東海第二発電所 第5回設計及び工事計画審査資料	
資料番号	補足-27 改0
提出年月日	2026年1月21日

東海第二発電所

設計及び工事計画に係る補足説明資料

(防潮堤（鋼製防護壁）の設計変更に係る補足説明)

図 3.2-1 追加基礎及び地盤改良範囲

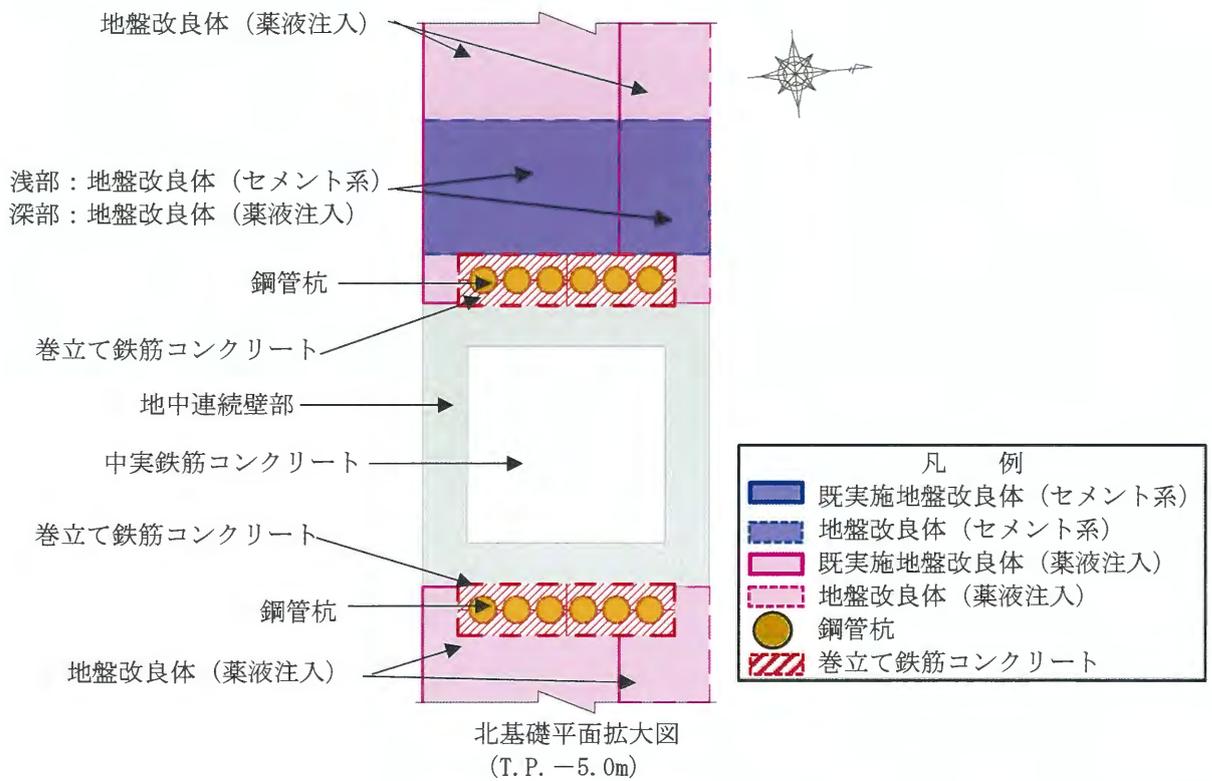
防潮堤（鋼製防護壁）の構造の主要な変更点は、追加基礎（鋼管杭）と地盤改良（セメント系、薬液注入）である。構造変更の概要として、追加基礎及び地盤改良範囲を図 3.2-1 に、追加基礎及び地盤改良範囲（北基礎断面）（A-A断面）を図 3.2-2 に示す。また、図 3.2-3 に南基礎構造概要図を、図 3.2-4 に北基礎構造概要図を示す。

- ・基礎を拡幅することで剛性・耐力を高める効果を得るため、地中連続壁部の東側及び西側に鋼管杭（杭頭部は巻立て鉄筋コンクリートにより補強）を設置するとともに頂版鉄筋コンクリートを鋼管杭の範囲まで拡大し、基礎構造として一体化させる。
- ・津波時の基礎の変位を抑制する効果を得るため、基礎（鋼管杭部）の西面に地盤改良（セメント系）を施す。なお、南基礎の西側の一面に既設構造物が設置されており、同構造物との干渉を考慮して改良範囲を設定する（構造設計に反映）。南基礎・北基礎の変位量を考慮し、変位量の大きい北基礎の地盤改良は南基礎に比べ深い範囲を設定する。
- ・基礎の地震時の応答を低減させるため、基礎周辺地盤の液状化対象層に液状化対策として地盤改良（薬液注入）を施す。

図 4.1-1 各構造部材における変更箇所の概要 (構造変更①, ②, ④)

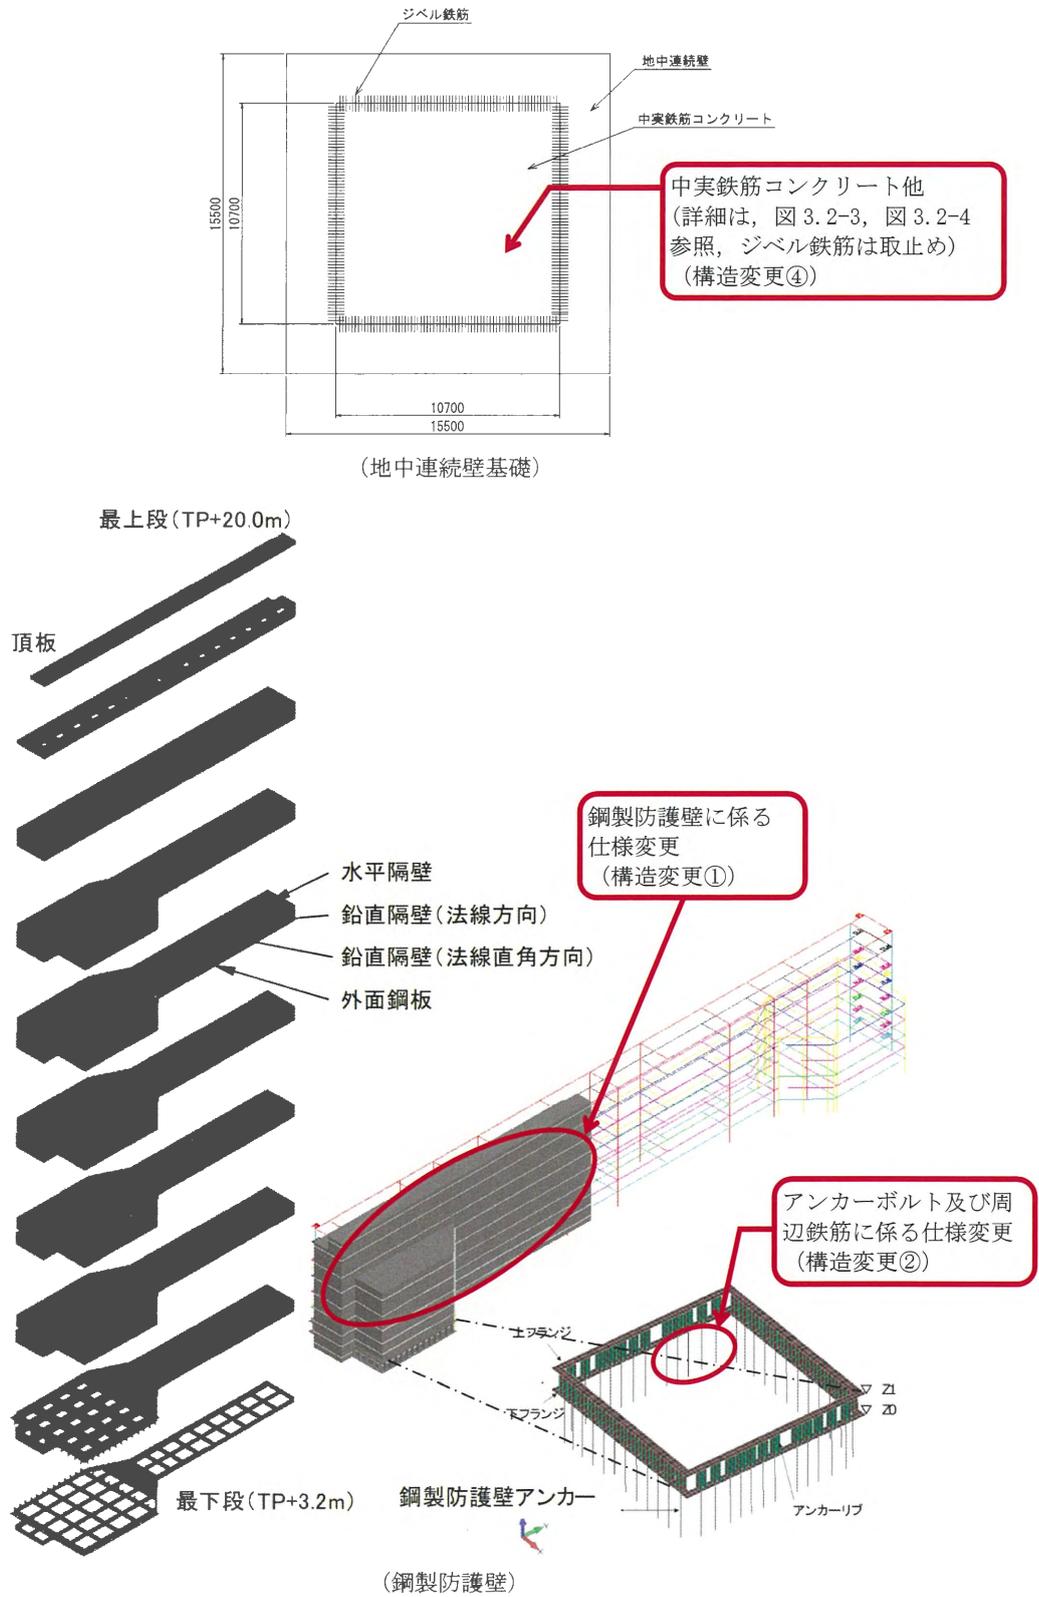
防潮堤（鋼製防護壁）の基礎の不具合事象を踏まえた設計変更（地中連続壁部は基礎として使用しない設計方針）に加え，防潮堤（鋼製防護壁）の施工検討において，品質向上を目的として一部構造部材の変更（仕様等の変更）を計画している。本章では，品質向上を目的とした以下の構造部材の変更の概要を示す。品質向上を目的とした構造部材の変更においても，不具合事象の影響を考慮した上での設計とする。

- ・構造変更①：鋼製防護壁に係る仕様変更
- ・構造変更②：アンカーボルト及び周辺鉄筋に係る仕様変更
- ・構造変更③：中詰め鉄筋コンクリートと鋼殻の接合部に係る仕様変更

- ・構造変更④：中実鉄筋コンクリート，頂版鉄筋コンクリートの仕様変更^{※1}
鋼管杭・巻立て鉄筋コンクリートの追加^{※2}
地中連続壁部及びジベル鉄筋の変更（削除）^{※3}
地盤改良（セメント系，薬液注入）の追加^{※2}

図 4.2-1 鋼製防護壁に係る仕様変更について

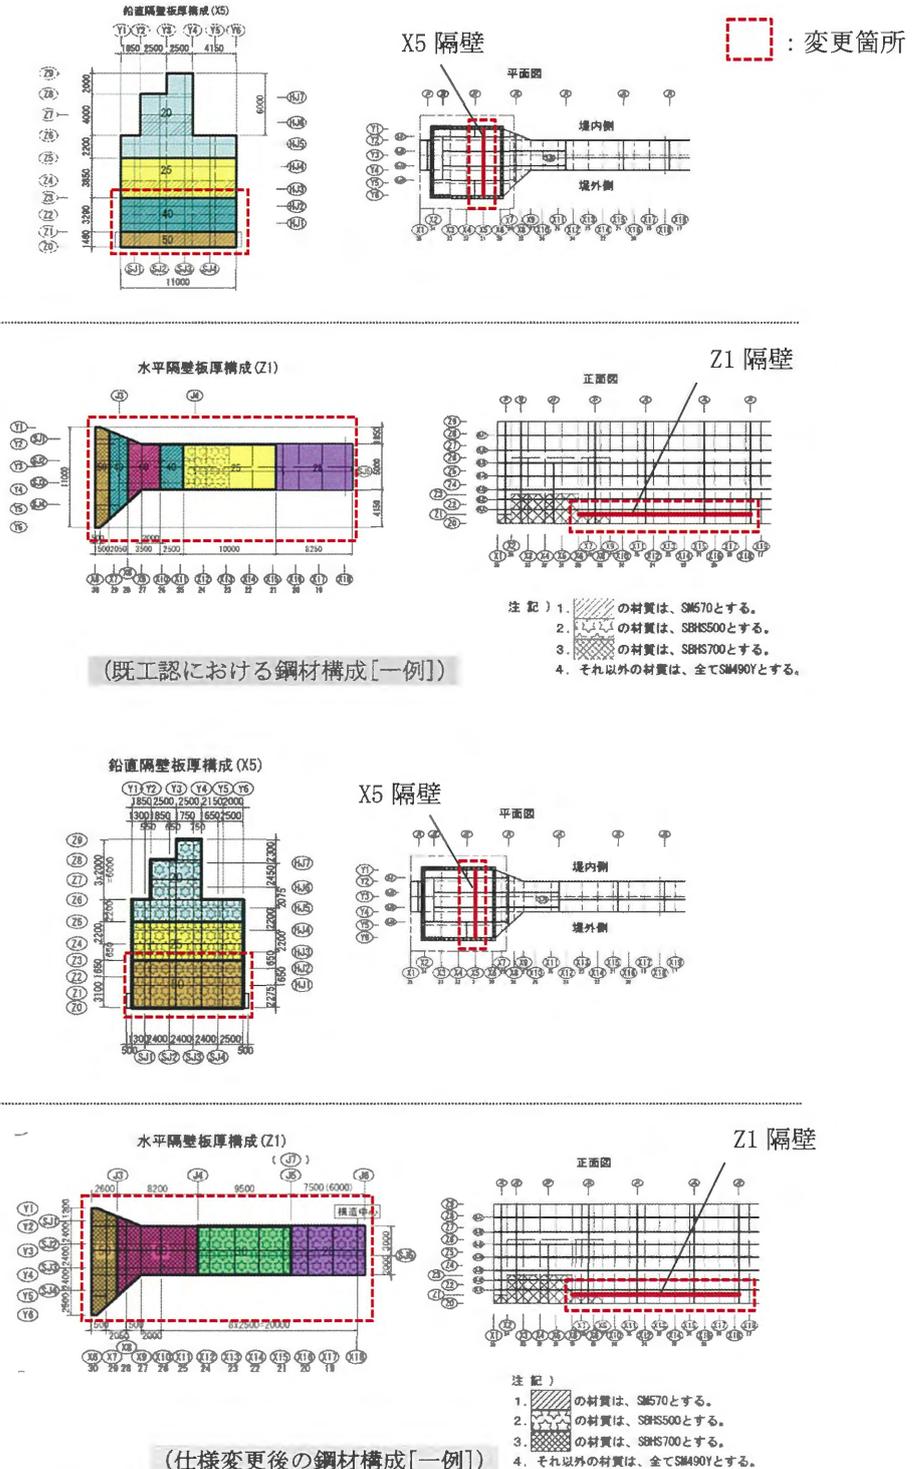
鋼製防護壁について、既工認設計にて計画していた板厚・材質構成に対し、工場における実際の製作範囲を考慮した上で、板厚の増厚及び材質の向上を図った。その結果、板厚及び材質を統一し、部材点数及び接合箇所を削減し、作業性及び品質の向上を図った。鋼製防護壁に係る仕様変更の一例を図 4.2-1 に示す。

表 4.2-1 板厚, 材質変更による作業性及び品質向上について

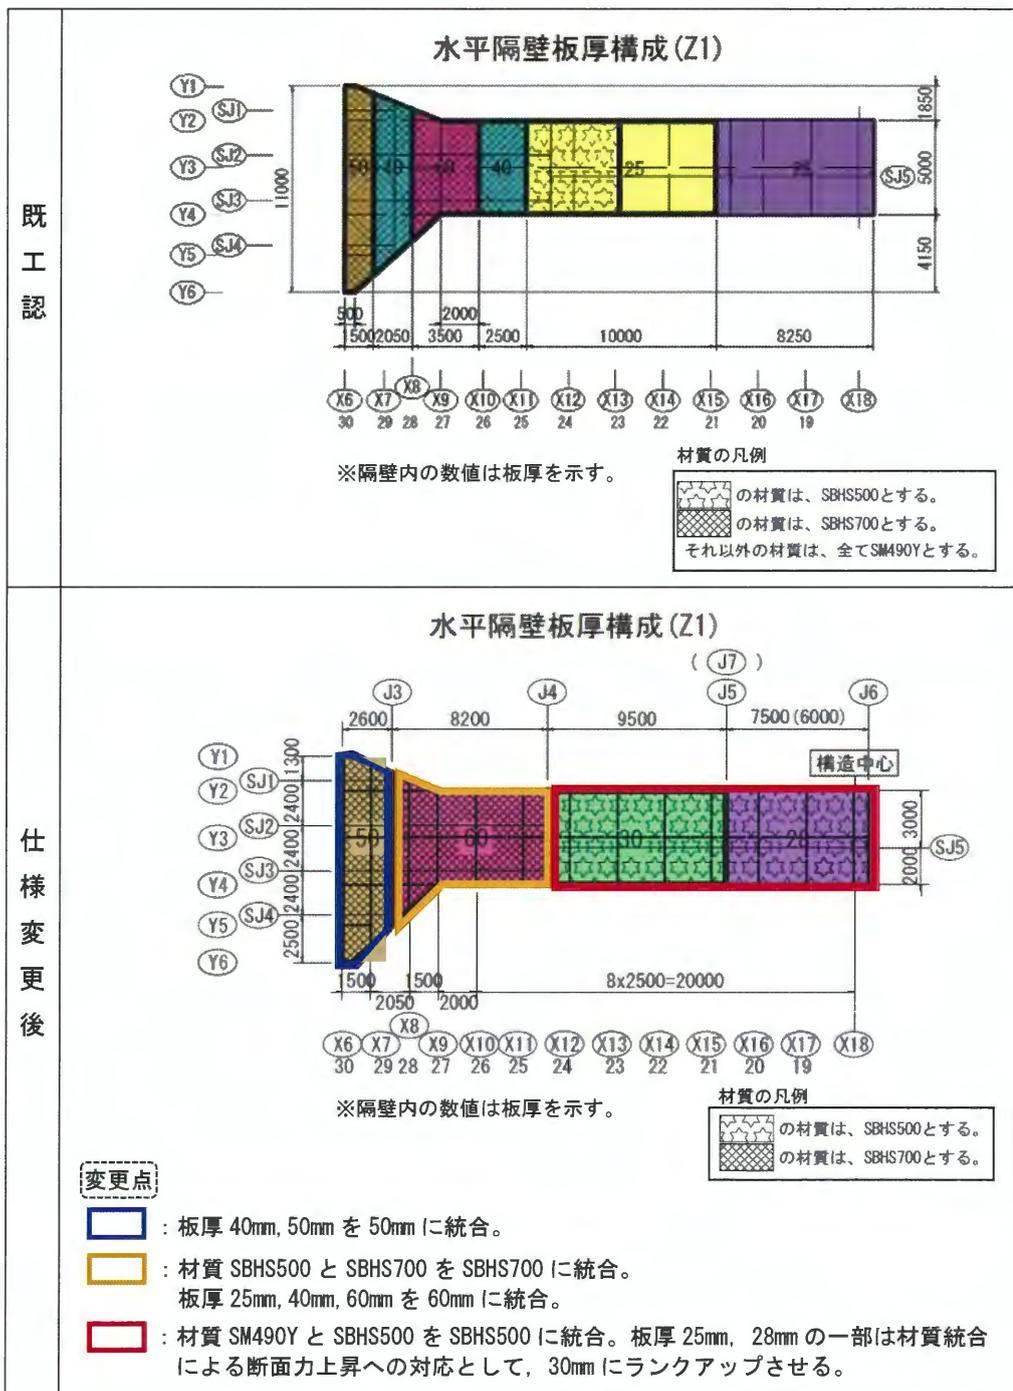
Z1 隔壁を例として、表 4.2-1 に板厚及び材質を統合した箇所を示す。既工認では 25mm, 28mm, 40mm, 50mm, 60mm の 5 種類の板厚と SM490Y, SBHS500, SBHS700 の 3 種類の材質との組合せで水平隔壁を構成していた。仕様変更後では、材質を SBHS500 と SBHS700 に統合することにより、板厚を 28mm, 30mm, 50mm, 60mm の 4 種類に低減した。この統合により、部材点数を 7 点から 4 点に削減し、それら部材同士を接続するための溶接延長の低減を図った。

図 4.3-1 アンカーボルトの仕様変更について

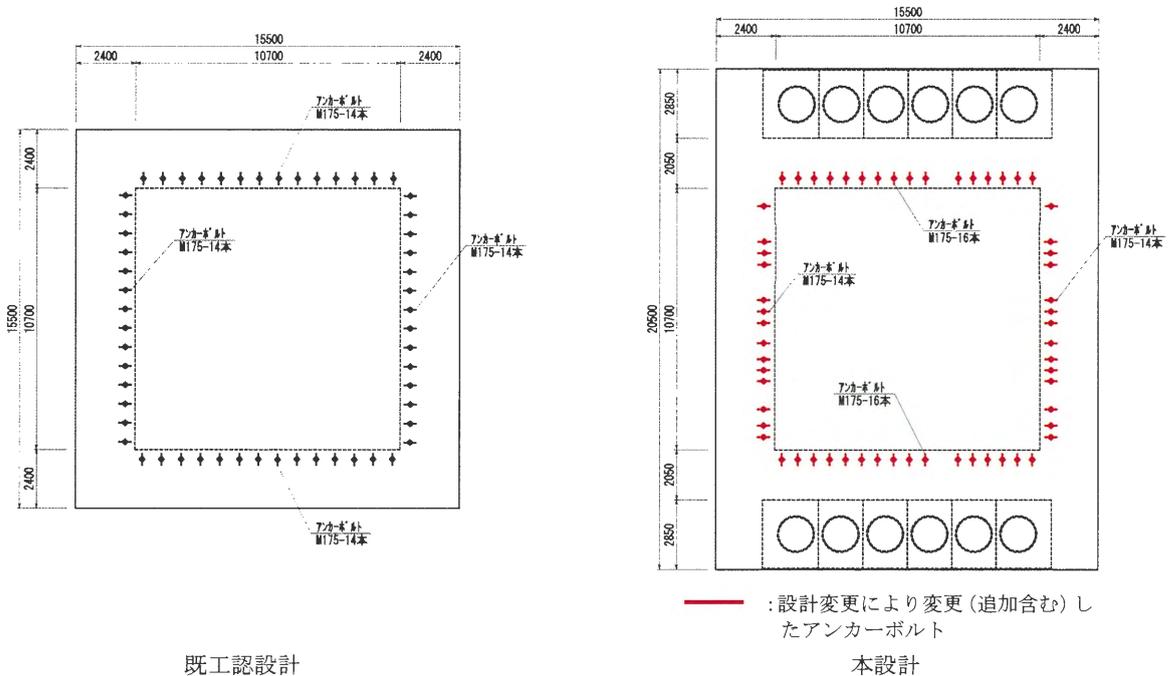
アンカーボルトは、頂版鉄筋コンクリートと鋼製防護壁の接合部に配置されており、鋼製防護壁による引き抜き力を鋼製防護壁基礎に伝達する。当該箇所においては、頂版鉄筋コンクリートの密な配筋に対してアンカーボルトの施工の確実性を高めるため、アンカーボルトの配置と本数について再検討し、既工認設計と同等以上の安全裕度となる仕様に変更した。

図 4.3-2 中詰め鉄筋コンクリートの鉄筋配置の仕様変更について

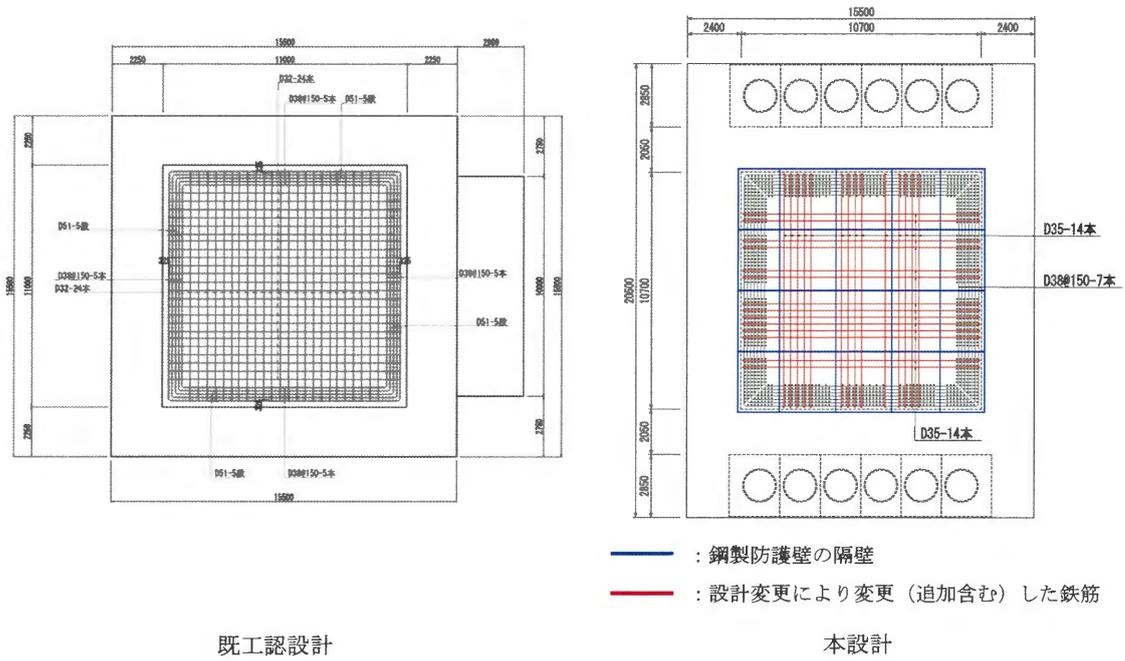
また、中詰め鉄筋コンクリート内の鉛直隔壁に設ける鉄筋貫通孔の詳細に対し、貫通孔を考慮した鉄筋の施工性を確認し、より施工の確実性を高めるため、せん断補強筋の径と配置の見直しを実施した。
